**MODIFICACIÓ PUNTUAL DEL PLA D'ORDENACIÓ
URBANÍSTICA MUNICIPAL DE SANTA MARIA DE
CORCÓ, COM A CONSEQÜÈNCIA DE LA
DETECCIÓ DE DIVERSES ERRADES, POSADES DE
MANIFETS ARREL DE LA SEVA ENTRADA EN
VIGOR**

Ajuntament de Santa Maria de Corcó

Serveis Tècnics Municipals

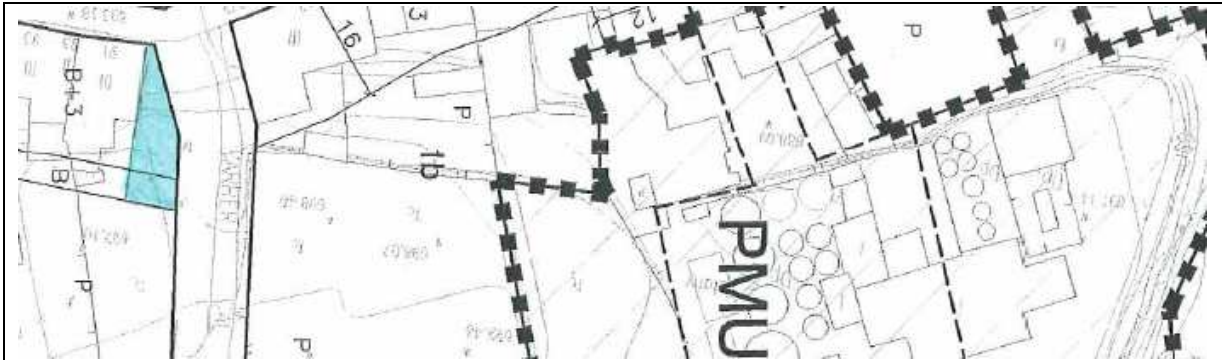
El nou POUM, defineix l'establiment d'un giratori amb emplaçament al vial apèndix del C/ Pedraforca, rebent a tal efecte la qualificació de Sòl Urbà – Sistema Viari (V), però que presenta diverses problemàtiques per a la seva execució:

En primer terme la topografia del terreny, tal i com és de veure en el plànol topogràfic adjunt, en el que s'assenyalen les pendents existents, fa desaconsellable, d'acord amb les prescripcions establertes per l'Arquitecte municipal, l'execució del giratori en el punt en que està previst pel POUM, com a conseqüència del fet que es crearà un talús de grans dimensions.

En segon terme el giratori, afectarà dos parcel·les existents, assenyalades amb la qualificació 3a, en el plànol de proposta d'ordenació alternativa, adjunt, que ja han estat edificades, afectant-se amb l'execució del citat giratori, el seu jardí i la valla de tanca del jardí. Existeix, a més a més en l'àmbit, una tercera parcel·la, que no queda afectada pel giratori, emplaçada al límit del vial, que no compleix amb els paràmetres d'ordenació pel que fa a la façana mínima, i en conseqüència no pot ser edificada.

És per aquest motiu, que en el citat plànol adjunt, l'Arquitecte municipal, proposa un giratori alternatiu, redimensionant-lo i reubicant-lo. Amb aquesta proposta alternativa, només s'afectarà la parcel·la, que es troba emplaçada al límit del vial, de tal manera que es respectaran els jardins preexistents de les altres dues parcel·les que abans quedaven afectades. El fet que tot el terreny afectat amb la qualificació sistema viari (V), per l'establiment del giratori, afecti una sola parcel·la, quedarà compensat pel fet, que amb el nou, emplaçament i disseny del giratori alternatiu, proposat per l'Arquitecte municipal, podrà donar lloc, a la configuració de fins a dues parcel·les, amb el compliment dels paràmetres de façana mínima per ser edificades. Les cessions afecten amb la nova

Finalment, cal posar de relleu, que la principal problemàtica que presenta el disseny alternatiu proposat, és que el giratori no complirà amb el mínim de 25 m. de diàmetre, que imposa pels giratoris la normativa aplicable en matèria de protecció d'incendis, si bé aquesta previsió restarà esmenada, per l'existència d'hidrant a menys de 70 m. de les façanes de les parcel·les.

La modificació proposada no afectarà el text de l'articulat de les normes urbanístiques del POUM, comportant només, la modificació dels plànols normatius que seguidament s'assenyalen en els que s'haurà d'eliminar el giratori del vial apèndix al C/ Pedraforca tal i com està dissenyat, reubicant-lo i redimensionant-lo, d'acord amb la proposta alternativa grafiada en el plànol de proposta d'ordenació alternativa, adjunt, elaborat per l'Arquitecte municipal.

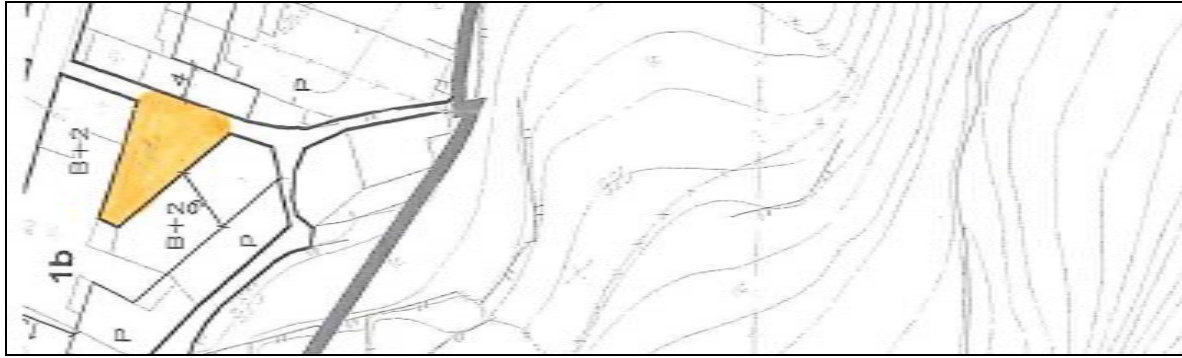
La placeta annexa al C/ Major del nucli de Cantonigròs, que s'assenyala en color taronja en el plànol adjunt es caracteritza per ser un punt peculiar del municipi en la mesura que s'ha consolidat el nucli urbà en l'antiga era d'una masia, generant-se tant pel que fa als seus orígens com a les condicions d'accés a la placeta, unes preexistències úniques. En aquest sentit tots els balcons de la placeta tenen una longitud de vol de 80 cm., però per contra en la regulació de l'àmbit continguda a l'article 111 de les Normes Urbanístiques del POUM, s'estableix pels cossos sortints (Art. 111.3.4): “Vol màxim: 0,45m”

Interessa preveure en una disposició transitòria, una regulació específica per aquests balcons de tal manera que els edificis que els contenen no quedin en situació de volum disconforme.

El vol màxim dels balcons de les edificacions de la placeta annexa al c/ Major del nucli de Cantonigròs serà de 0,80 m.”
